**INFORME N° 24512-2024-CG/SCP-AO**

**PROYECTO ESPECIAL DE INFRAESTRUCTURA DE  
TRANSPORTE NACIONAL - PROVIAS NACIONAL**

**AUTORIZACIÓN, PREVIA A LA EJECUCIÓN Y PAGO, DE LAS  
PRESTACIONES ADICIONALES QUE GENERAN EL  
PRESUPUESTO ADICIONAL DE OBRA N° 32 DE LA OBRA:  
“MEJORAMIENTO DE LA CARRETERA CHUQUICARA -  
PUENTE QUIROZ - TAUCA - CABANA - HUANDOVAL -  
PALLASCA, TRAMO TAUCA - PALLASCA”**

**Imagen N° 1**

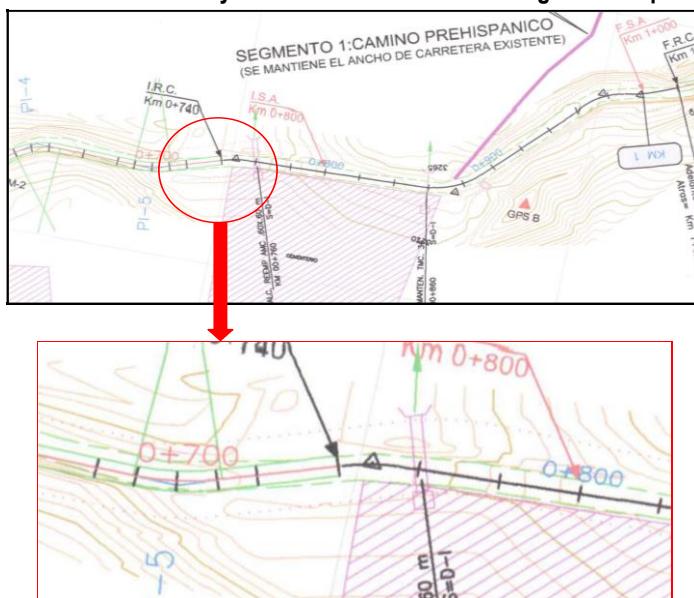
En cuanto a la necesidad de realizar los trabajos de movimiento de tierras y la inclusión del DME 43, a partir de la incorporación de los 15 segmentos arqueológicos al Plan de Monitoreo Arqueológico, la Entidad replanteó el diseño geométrico inicial (ancho de plataforma 3,50 m), para lograr el ancho de plataforma de 6,50 m de acuerdo a la sección típica del expediente técnico.

**Imagen N° 03**  
**Sección transversal PAO N° 32**

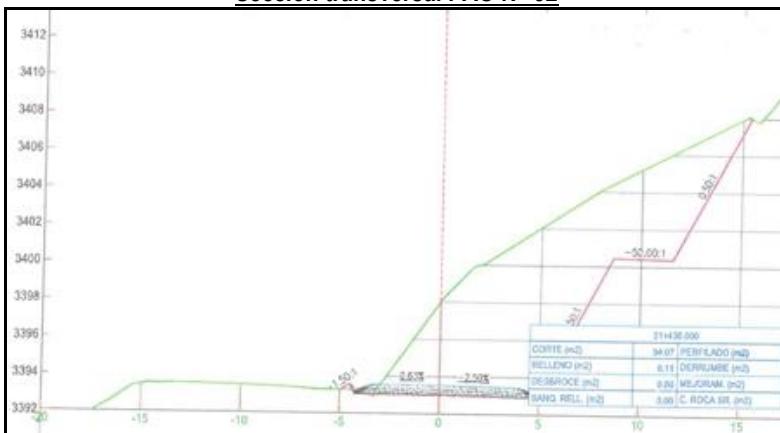
De la revisión al Expediente Técnico de la PAO N° 32, las prestaciones adicionales de movimiento de tierras en los 15 segmentos arqueológicos están determinado por los taludes de corte y por la ubicación del eje de la vía que se ha planteado en dichos segmentos. A continuación, se muestra una sección transversal en la progresiva km 21+430 en la cual se observa el eje de la vía y las banquetas de corte indicando las pendiente de los taludes de corte determinados a partir del tipo de material predominante en los taludes:

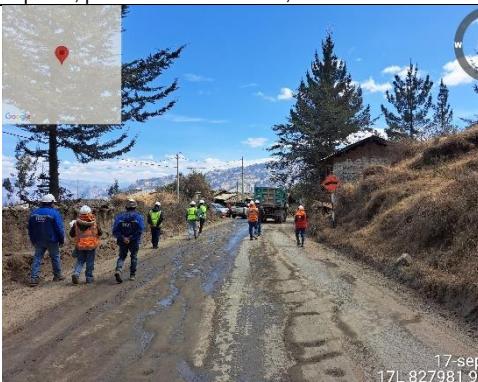
De lo expuesto, si bien el citado manual señala que los valores indicados en la Tabla 304.10, para la inclinación de los taludes en las secciones en corte, son referenciales, en el numeral 304.10 Taludes del Manual del MTC se establece que los taludes para las secciones en corte, variarán de acuerdo a las características geomecánicas del terreno; su altura, inclinación y otros detalles de diseño o tratamiento, se determinarán en función al estudio de mecánica de suelos o geológicos correspondientes, condiciones de drenaje superficial y subterráneo, según sea el caso, con la finalidad de determinar las condiciones de su estabilidad, aspecto que debe contemplarse en forma prioritaria durante el diseño del proyecto, especialmente en las zonas que presenten fallas geológicas o materiales inestables, para optar por la solución más conveniente, entre diversas alternativas.

En tal sentido, los taludes de corte planteados en los 15 segmentos arqueológicos en la PAO N° 32 difieren a los valores referenciales establecidos en el Manual del MTC; asimismo, en el citado manual se establece que dichas inclinaciones se determinarán en función al estudio

de mecánica de suelos o geológicos correspondientes, condiciones de drenaje superficial y subterráneo, según sea el caso, con la finalidad de determinar las condiciones de su estabilidad, aspectos que no han sido sustentados en el expediente del adicional en evaluación.

**Imagen N° 11**  
**Sección transversal Km: 21+430**

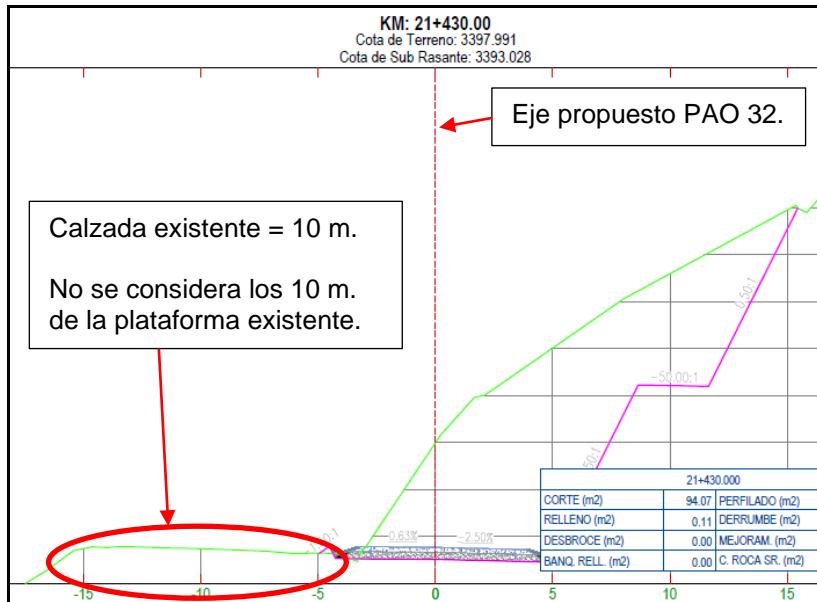
A modo de visualizar lo señalado, se muestra la sección transversal de la progresiva Km 21+430 planteada en el Expediente Técnico de la PAO N° 32 (segmento N° 7), en la cual se advierte que, la vía existente presenta un ancho de calzada de 10.00 m., mayor a los 6.50 m establecido en el expediente técnico contractual; sin embargo, el eje de la vía proyectado en el adicional no considera el ancho de la vía existente, desplazando el eje a la derecha del pie del talud superior:

**Imagen N° 12**  
**Sección transversal Km: 14+0.10**

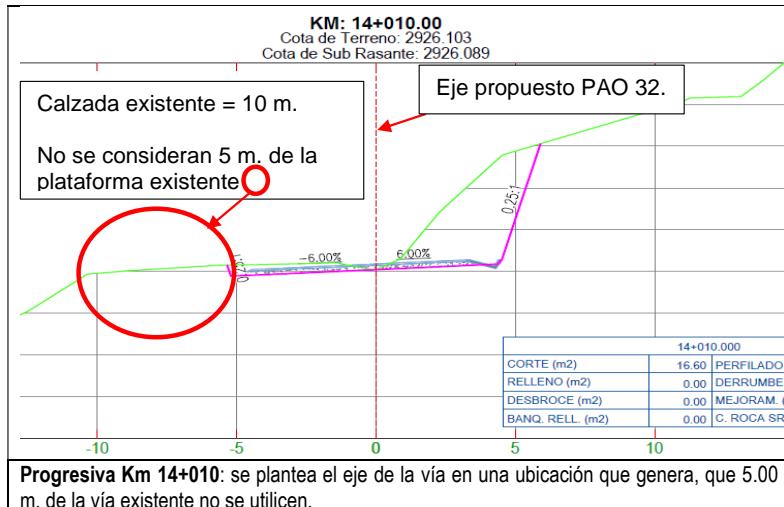
Asimismo, a continuación, se muestran algunos de los diversos sectores en los cuales la ubicación del eje de la vía proyectada en la PAO 32, genera que no se utilice gran parte de la plataforma vial existente; así como, un mayor volumen de corte.

**Imagen N° 16**  
**Ubicación de los DME's activos, Tramo: Tauca – Pallasca**

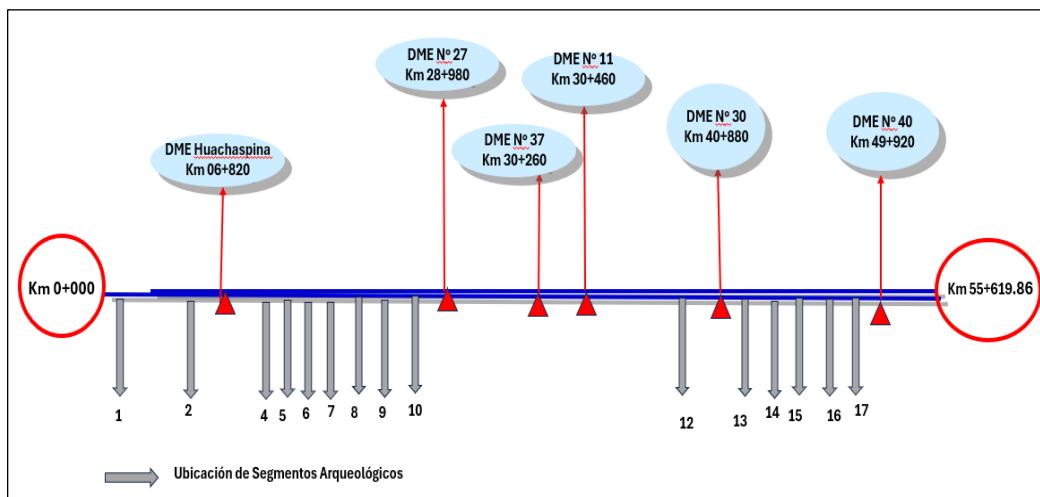
24+165 L.I., sin embargo, considerando la ubicación de los DME activos, para los primeros sectores arqueológicos km 0+740 – km 1+020.52, km 5+980.00 – km 6+282.04 y km 11+780 – km 12+033.16, resulta la alternativa más óptima, por la menor distancia, utilizar el DME Huachaspina ubicado en el km 06+820.

Asimismo, se ha considerado trasladar el material excedente proveniente del movimiento de tierras de los segmentos arqueológicos ubicados en el sector II (del Km 18+200 al Km 55+619.86), al DME N° 40 ubicado en el Km 49+920; sin embargo, en dicho sector se encuentran los DME 27 (km 28+980), DME 37 (km 30+260), activos que podrían atender el citado material excedente, y que representarían alternativas más óptimas, dadas las menores distancias de transporte que se recorrería con respecto al DME N° 40.
